ECE/TRANS/WP.29/2009/134
28 August 2009

Поправки к предложению по поправкам серии 06 к Правилам № 83
(выбросы загрязняющих веществ транспортными средствами категорий M₁ и N₁)

Представлено Европейским сообществом*

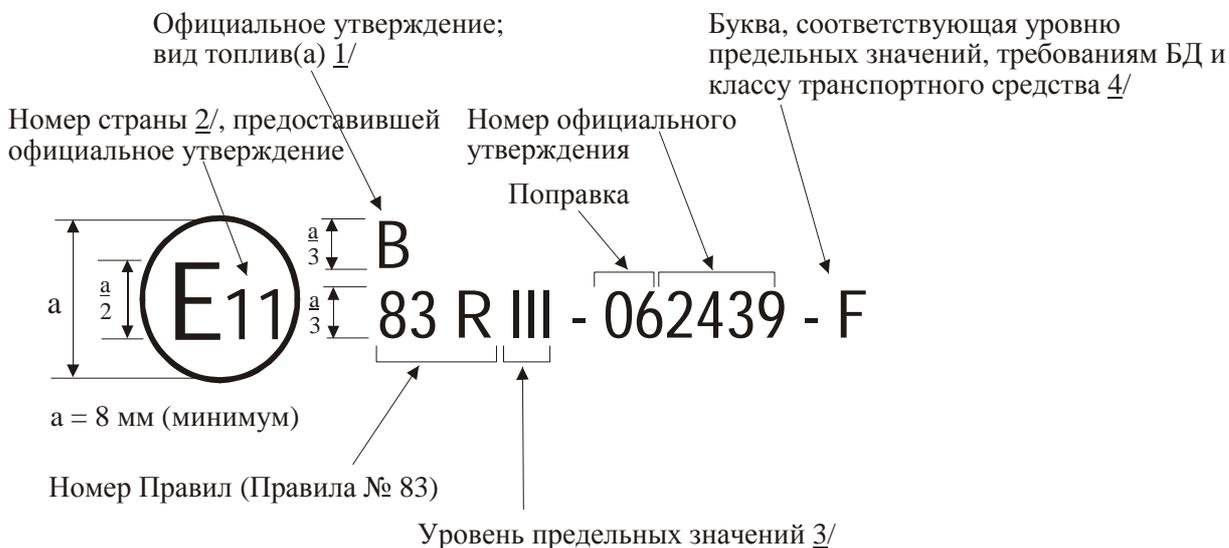
Изменить первый рис. в этом приложении следующим образом:

1/ В, С или D в зависимости от вида топлива, пункт 2.19 настоящих Правил

2/ Номер страны в соответствии со сноской в пункте 4.4.1 настоящих Правил

3/ III - предельные значения, соответствующие таблице 1, пункт 5.3.1.4 настоящих Правил

4/ В соответствии с таблицей 1 в настоящем приложении
